Mission régionale d'autorité environnementale
Grand Est

**Avis délibéré sur le projet de centrale
photovoltaïque au sol au lieu-dit « sur la pâture » à
Cheppes-la-Prairie (51) porté par
la société URBASOLAR**

n°MRAe 2022APGE102

Nom du pétitionnaire	URBASOLAR
Commune	Cheppes-la-Prairie
Département	Marne (51)
Objet de la demande	Demande de permis de construire une centrale photovoltaïque au sol
Date de saisine de l'Autorité environnementale	19/07/22

Figure 4 - Implantation du projet par rapport aux zones d'aléas du PPRI (les zones d'aléas moyen et fort en vert et en rouge sont comprises dans la zone rouge réglementaire du PPRI)

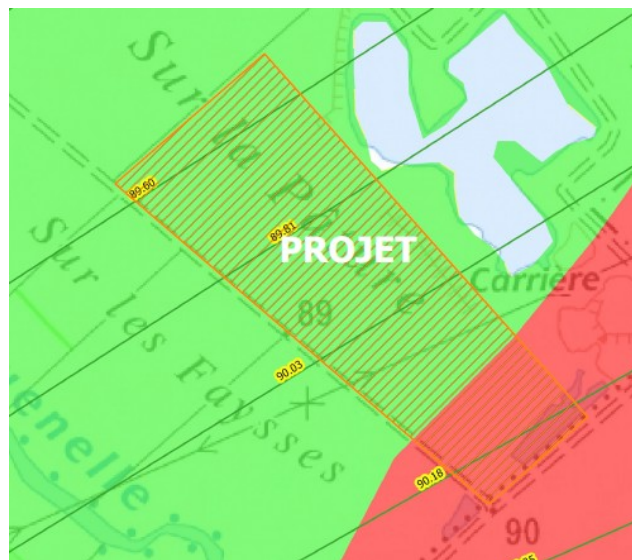
Le projet se situe dans la zone rouge¹⁶ du PPRi de Châlons-en-Champagne – secteur des communes en amont de la Communauté d'Agglomération. Cette zone rouge du PPRi correspond aux zones d'aléas moyen et fort du risque d'inondation et le projet est situé partiellement en zone d'aléa fort de ce risque (voir figure 5).

L'Ae retient que les projets de centrales photovoltaïques au sol sont possibles de manière exceptionnelle en aléa moyen et que la partie du projet de Cheppes-la-Prairie située en aléa fort ne doit pas être autorisée selon les indications données par la Ministre de la Transition écologique. L'Ae relève que l'étude d'impact ne démontre pas qu'aucune alternative n'est envisageable hors zone inondable.

Elle recommande d'appliquer les mesures d'évitement minimales permettant une implantation du projet uniquement dans les zones d'aléa moyen du PPRI.
